**Dotyczy:** Przetargu na „Odbudowę odpływu do morza w km 330+750 w rejonie ul. Sułkowskiego w Kołobrzegu realizowaną w ramach zadania Odbudowa odpływu do morza w km 330+750 w rejonie ul. Sułkowskiego oraz w km 331+370 w rejonie ul. Fredry”.

Wydział Inwestycji Urzędu Miasta Kołobrzeg zgodnie z art. 38 Ustawy z dnia 29.01.2004r. *Prawo zamówień publicznych (Dz. U. z 2013r. poz. 907 z późn. zm.)* udziela wyjaśnień dotyczących Specyfikacji Istotnych Warunków Zamówienia:

Nazwa opracowania	PROJEKT BUDOWLANY NA ODBUDOWĘ I PRZEBUDOWĘ ODPIYWU WÓD DESZCZOWYCH DO MORZA w km 330+750 W REJONIE ULICY SUŁKOWSKIEGO W KOŁOBRZEGU
Nazwa rysunku	Wzmocnienie otworu w ścianie szczelnej SKALA 1:20
Opracował	mgr inż. Jan Nowicki
Rys. nr 6	Kołobrzeg 10.2.2015m

# WZMOCNIENIE OTWORU W STALOWEJ ŚCIANCE SZCZELNEJ

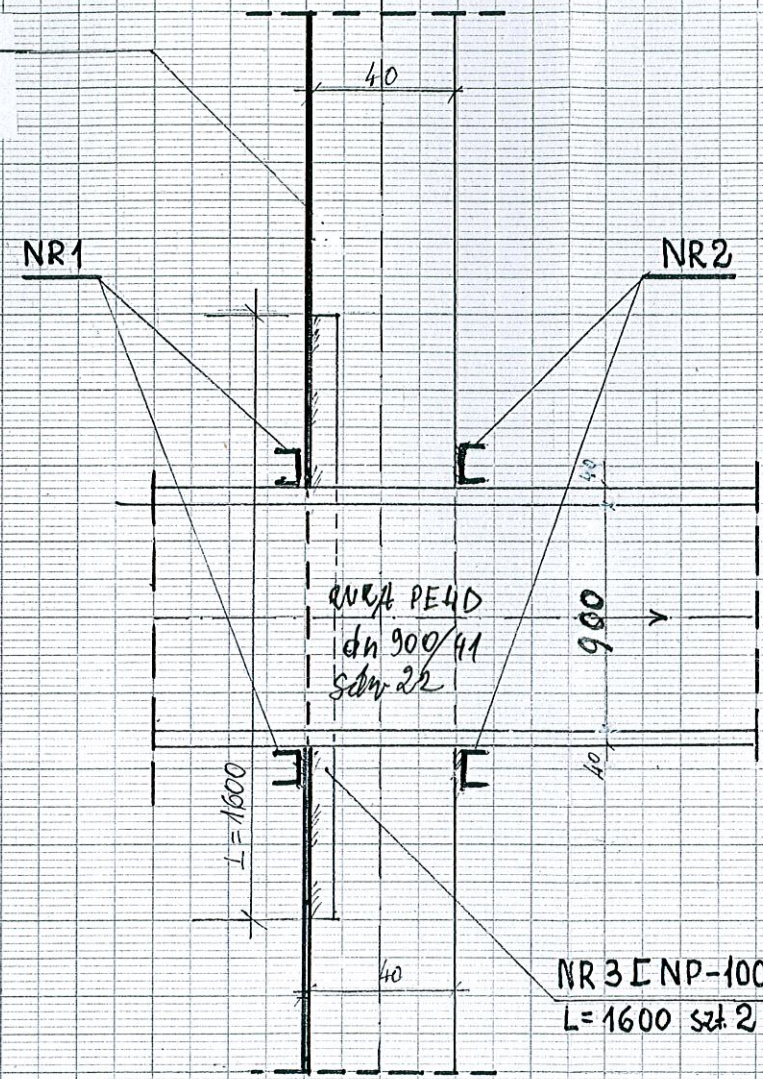
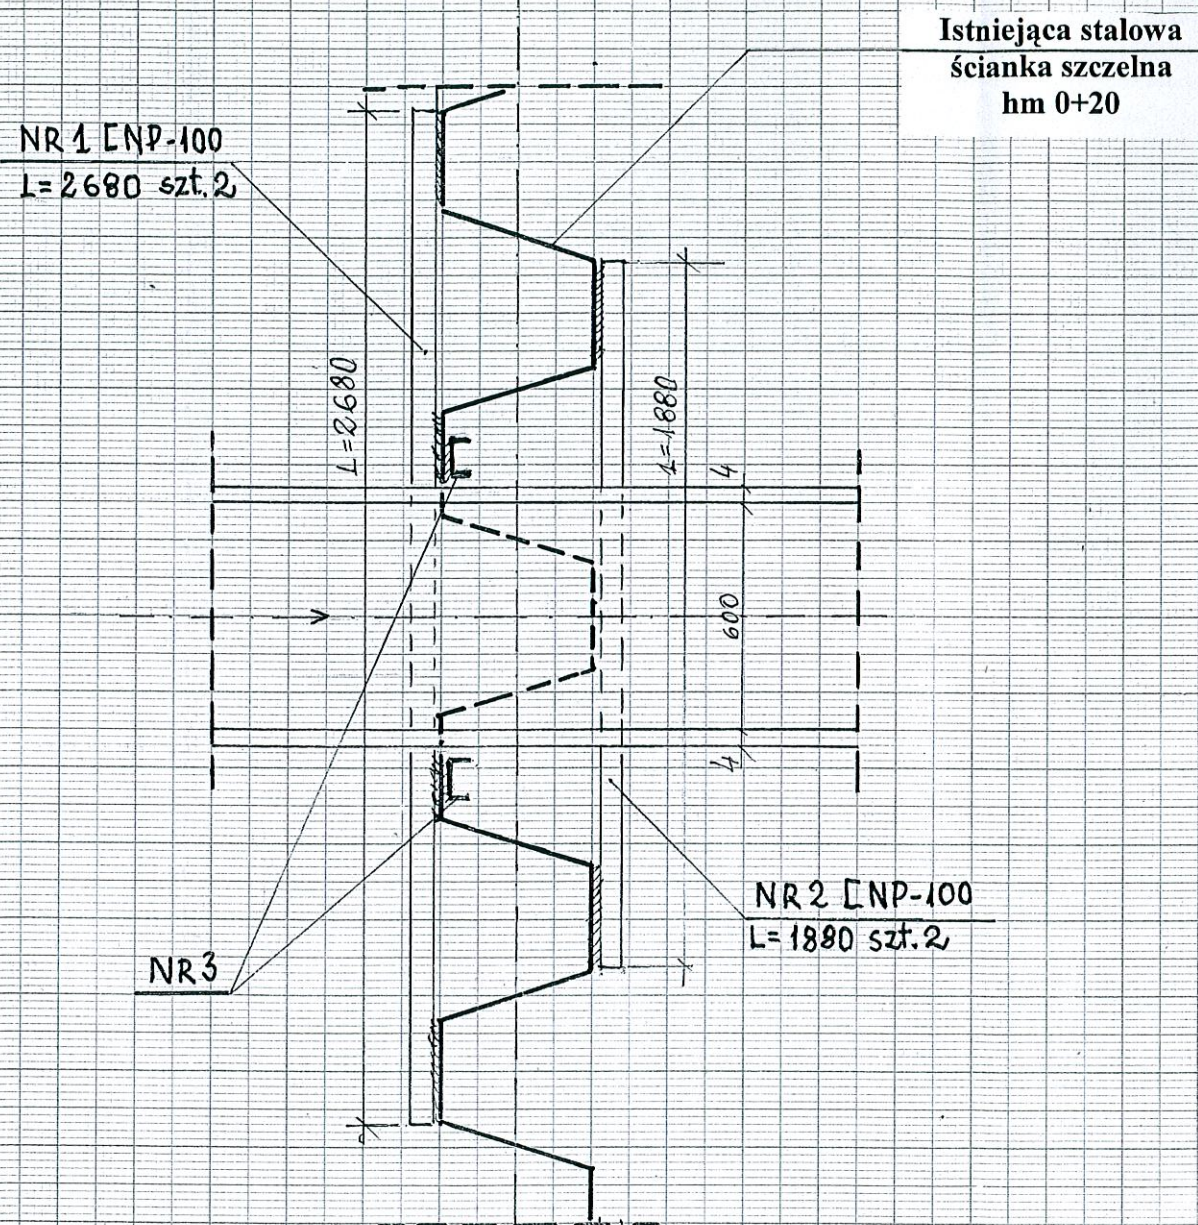
Czy w wycenie należy uwzględnić wzmocnienie ceownikami otworu w istniejącej ścianie szczelnej? Jeżeli tak to proszę o rysunek szczegółowy ceowników; ich wymiary i ilości.

**Odp. 4.** Tak. Rysunek wzmocnienia w załączeniu.

Otwór w ścianie stalowej DN 700 mm  
połączenie ceowników ze ścianką spawane
